正誤表

1.2版[2021/4/8作成]

●p.89

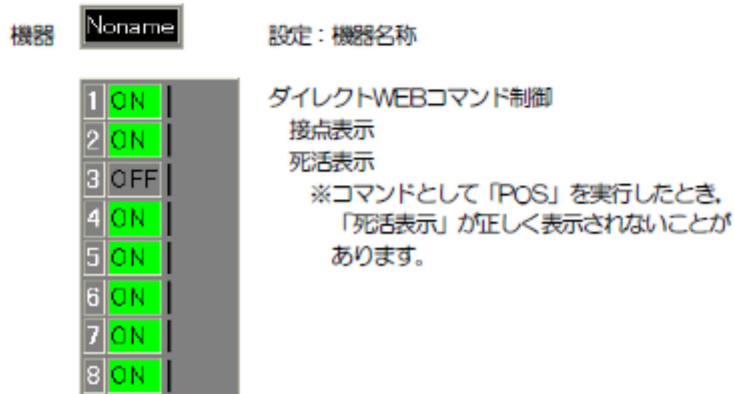
(誤)

WEBからダイレクトコマンドで接点制御しますと下記の「WEB画面」が表示されます。

→(正)

次のコマンドの応答は「テキスト形式」になります。

XPOS OLS(n)
SONn SOFn
SSRn

コマンド実行: 220 Command OK.
コマンド失敗: Command Error

VER, POS, MSON, MSOF, MSSET
これらのコマンドは画像形式で
応答します。
(ただし、画像表出時点でのON/OFF状態のため、コマンド結果でのON/OFF状態とは異なります。)
